Fra: noreply@blivhoert.kk.dk
Sendt: 30. april 2013 12:34
Til: TMF-Bydesign
Emne: Hørings svar: Ny Østerbro Skole (2013-40120). Afsender: Marianne Rath og Per Frydendal

Hørings svar vedrørende ny skole Østerbro – Rosenvængets skole.

Høringssvar vedr. "Ny Østerbro Skole, forslag til lokalplan med kommuneplanlægning".

Bemærkning til Lokalplans forslag - Ny Østerbro Skole

Situationsplan for fremtidige bygningsmuligheder

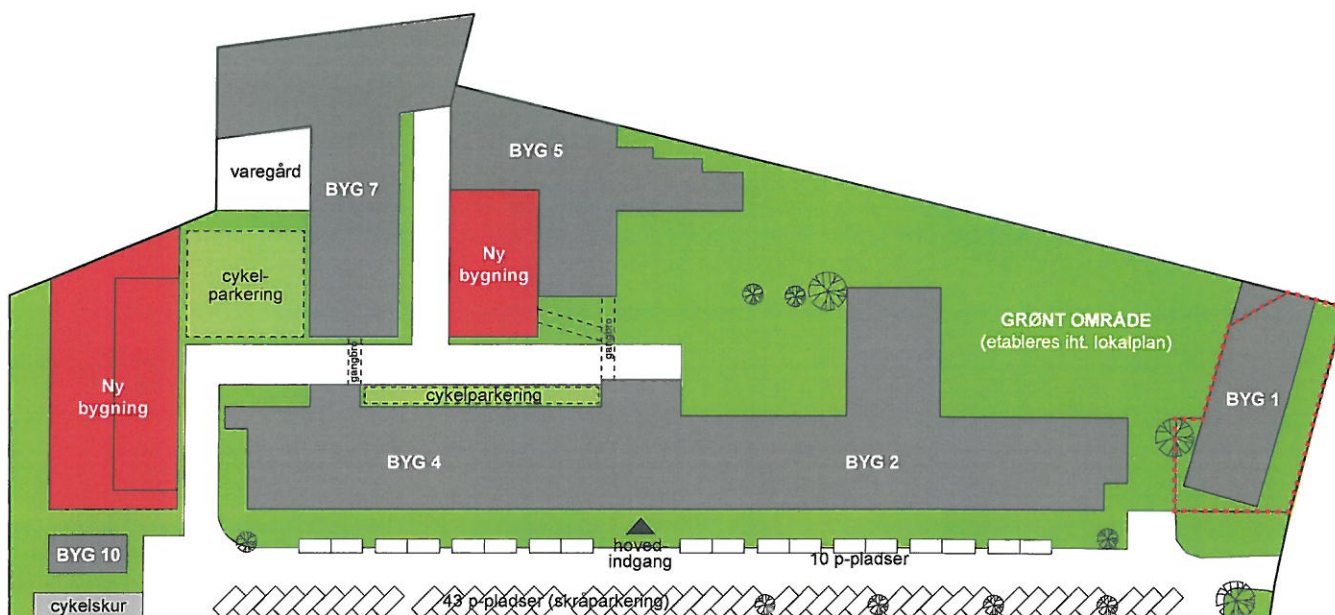
Kræftens Bekæmpelse ønsker som følge af ændrede behov, at søge om at opføre en bygning i en etage som en udvidelse af nuværende kantinebygning inde i gårdarealet.

Bygningens funktion vil være en udvidelse af eksisterende kantine og et auditorium. Nuværende kantine nedrives og der udføres en ny større bygning på 600 m² (inkl. de 240 m² som eksisterende kantinebygning nedrives med). Ny bygning udføres svarende til eksisterende kantinebygning i højde og bredde – i en etage.

Ny bygning til kantine vil udløse et krav om 4 p-pladser, som ønskes anlagt på Hospitalsvej ud over de i Lokalplanen angivne 57 pladser.

I forbindelse med udførelse af nybyggeri på matriklen vil det i Lokalplanen angivne areal til grønt område blive anlagt efter nærmere aftalte med Center for Bydesign. Ligeledes vil der i den forbindelse blive set på matriklen samlet, herunder hvorledes arealet for vareindlevering ved Netto kan opgraderes med evt. begrønning i for af plantning af et stort træ eller tilsvarende.

Rumlige illustrationer fra skitseforslag til Kræftens Bekæmpelse

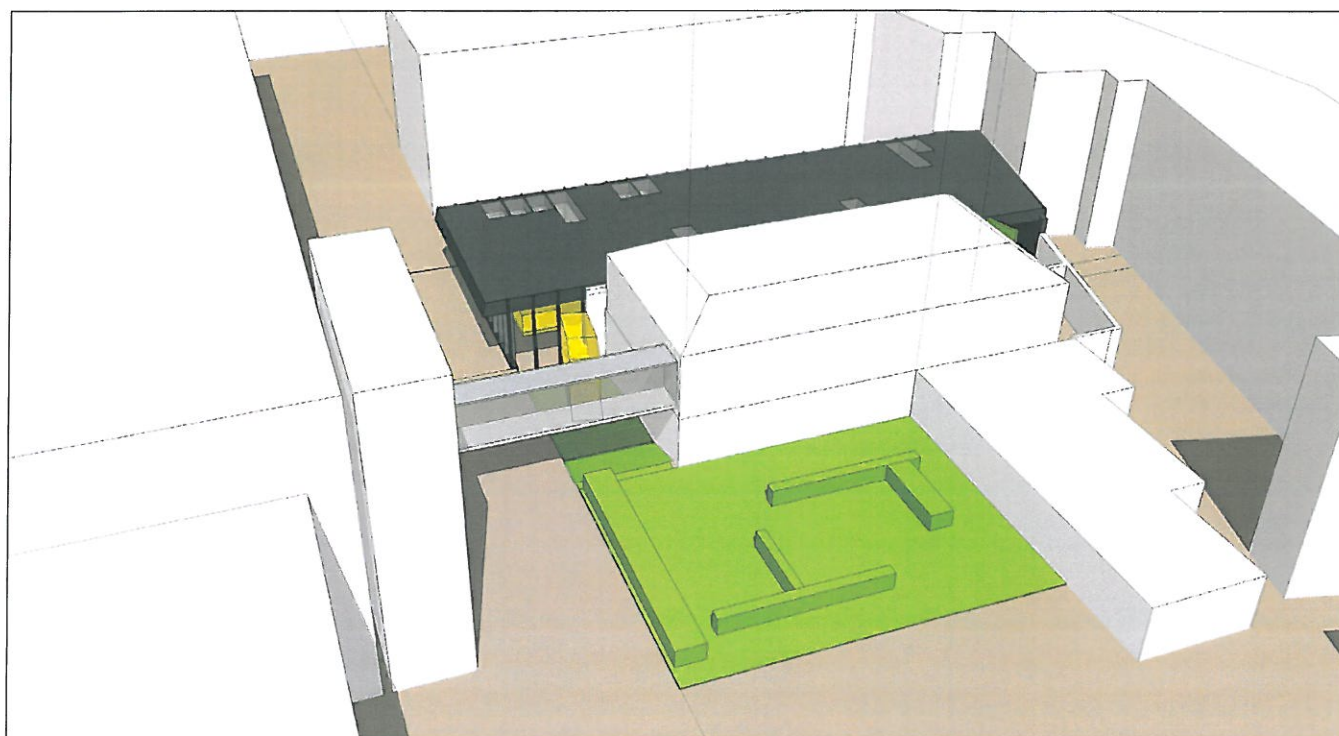
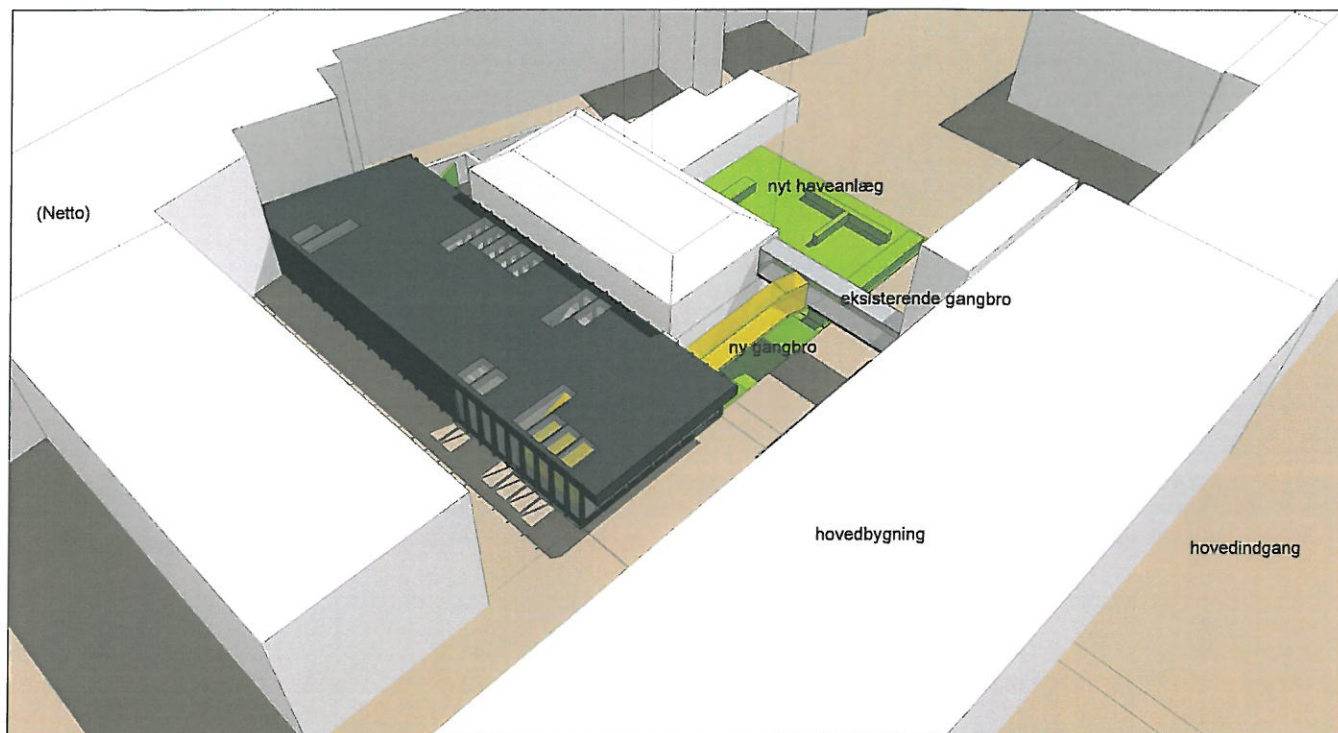
Kantinebygningen vil udføres med lette facader og grønt tag.
